**COMMUNAUTE DE COMMUNES DE
CRIQUETOT L'ESNEVAL**

**AVIS HYDROGEOLOGIQUE PREALABLE A LA CONSTRUCTION
D'UNE NOUVELLE STATION D'EPURATION**

COMMUNE DU TILLEUL

**de Gilles ALLAIN, Hydrogéologue agréé
en matière d'hygiène publique et coordonnateur pour les départements de la
Seine Maritime et de l'Eure**

Figure 2. Plan d'implantation de principe de la future station et de l'aire d'infiltration (zones A et B)

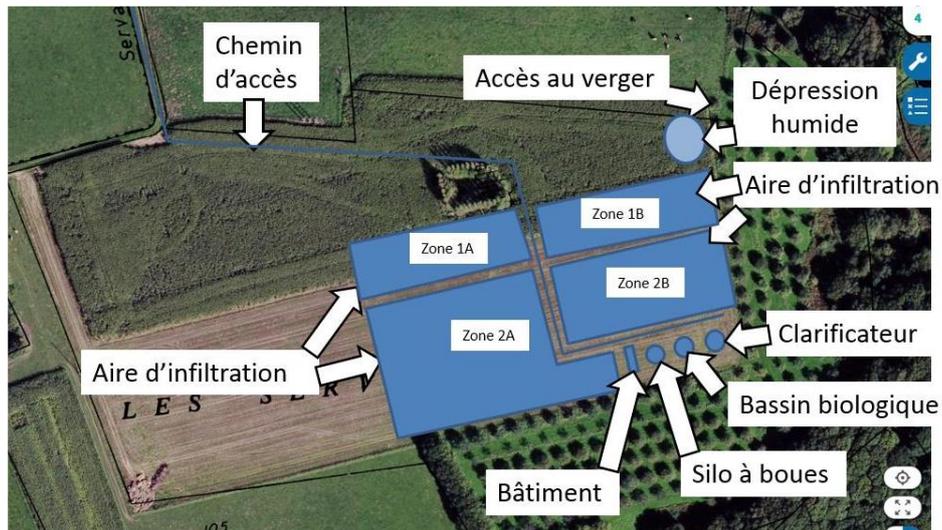
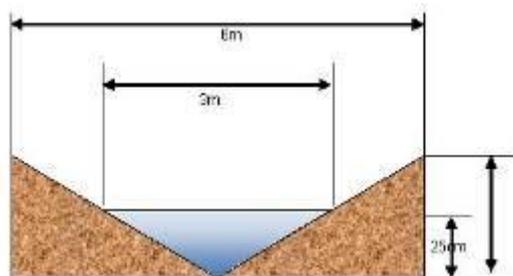
Il est prévu la mise place d'un merlon, à l'amont afin d'éviter l'intrusion d'eau parasite pluviale et à l'aval pour palier à une éventuelle surverse. En cas de surverse, ce qui n'est absolument pas souhaitable, ce merlon sera aménagé pour assurer une diffusion des produits de débordement.

L'aire d'infiltration et ses billons sera enherbée. Les eaux traitées seront refoulées à l'amont de l'aire d'infiltration, sur la partie haute au nord, à l'aide de deux pompes de 36 m³/h redondantes.

Le merlon à l'aval de l'aire d'infiltration devra être dimensionné pour éviter tous débordements vers le vallon au sud.

Figure 3. Extrait de carte hydrogéologique du département de la Seine Maritime. Sens d'écoulement général de l'aquifère de la craie de part et d'autre du dôme piézométrique axé sur Criquetot L'Esneval.

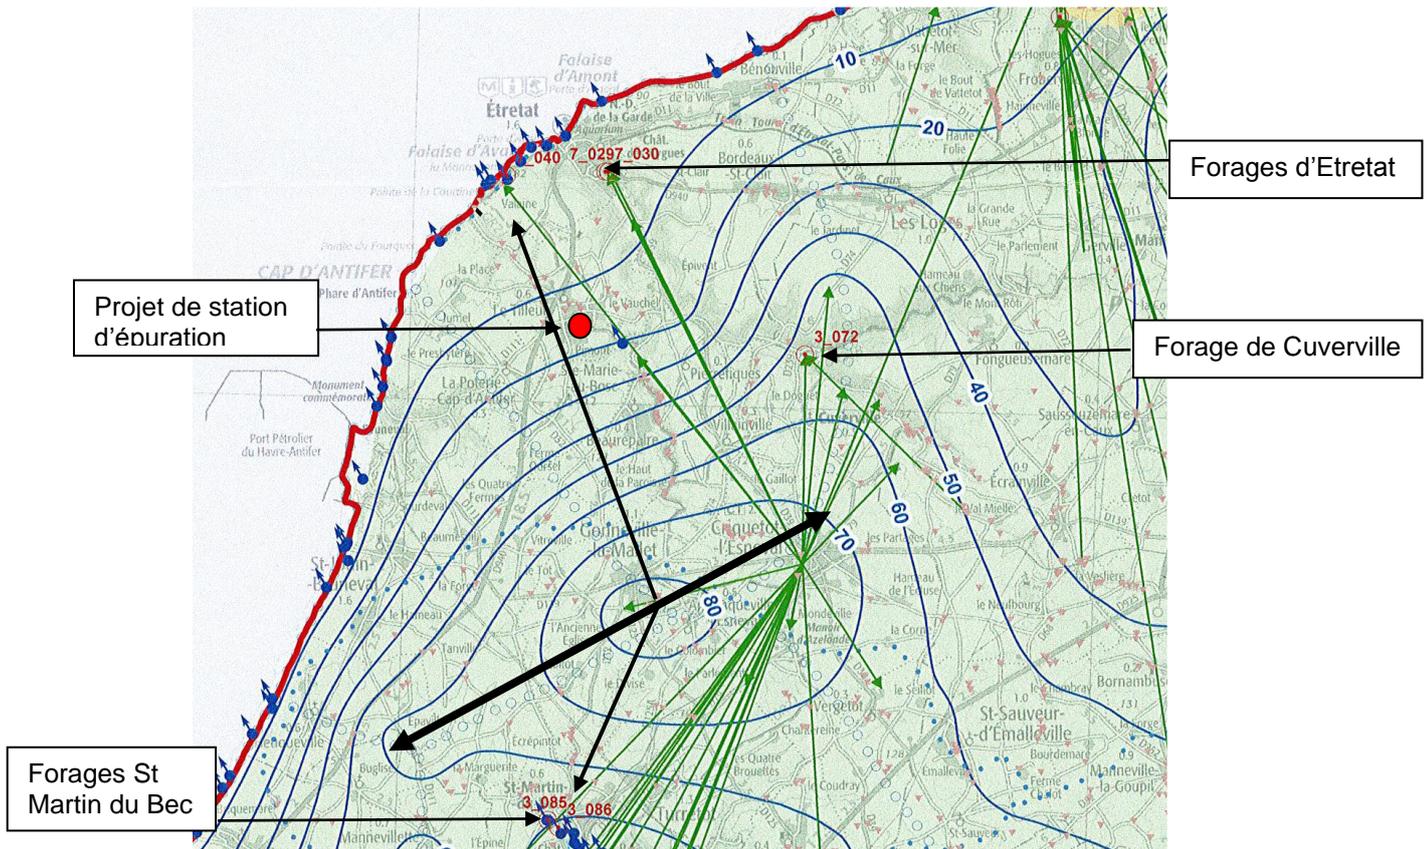
Il n'a pas été reconnu de bétoires sur le site lui-même mais les vallons du secteur en accueillent de très nombreuses. Les traçages mentionnés sur la **figure 3** ci-après démontrent le caractère puissamment karstique du secteur.

Figure 4. Situation du projet de tracé de périmètres de protection des forages d'Étretat et axes de drainage schématisés du massif crayeux. Situation des postes de refoulement (cercles oranges)

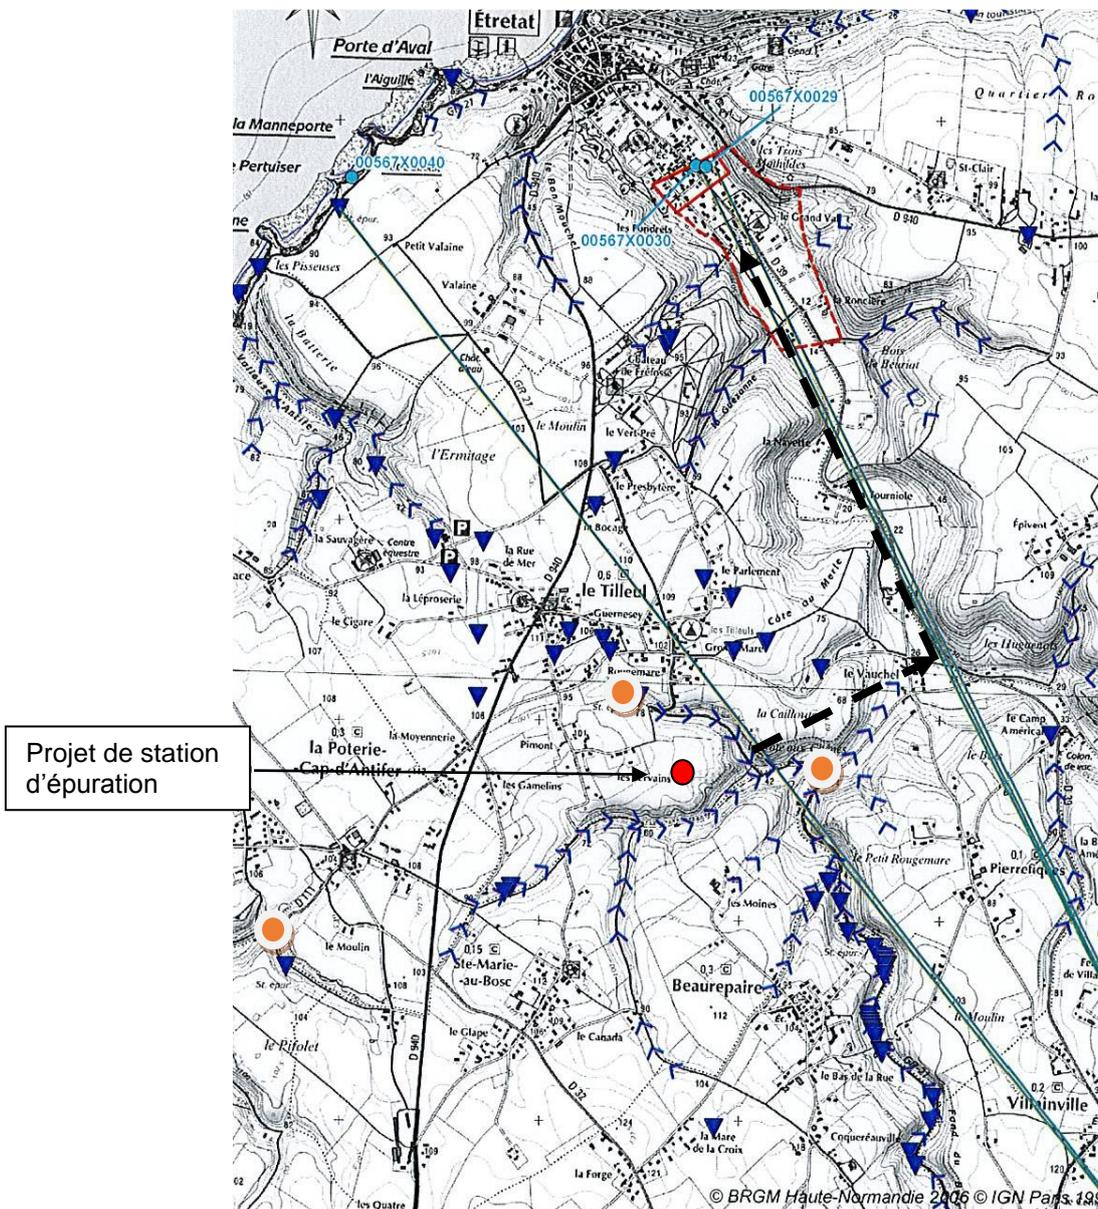
On note que le projet de station d'épuration est implanté à l'écart du tracé de périmètre de protection éloignée des forages d'Etretat. Néanmoins, l'existence d'une multitude de points d'engouffrement au creux des vallons secs, principaux et secondaires, qui descendent vers Etretat incitent à devoir prendre des précautions. Et l'inventaire des points d'engouffrement n'est pas exhaustif.

Les trois postes de refoulement à créer sont implantés au creux de vallons secs. Les effluents des postes de Beaurepaire et de la Poterie Cap d'Antifer seront « remontés » vers celui du Tilleul à raison d'un débit cumulé de 36 m³/h environ. On sera vigilant à faire en sorte que les effluents ne débordent pas, y compris pour le poste de La poterie Cap d'Antifer même si celui-ci n'est pas susceptible d'impacter la ressource en eau souterraine captée à Etretat.

Il est indispensable de prévoir un dimensionnement adapté prenant en compte les volumes d'eaux parasites, notamment les eaux claires météoriques, pour pallier à tous débordements sur chacun des postes de refoulement qui voient transiter des effluents bruts.
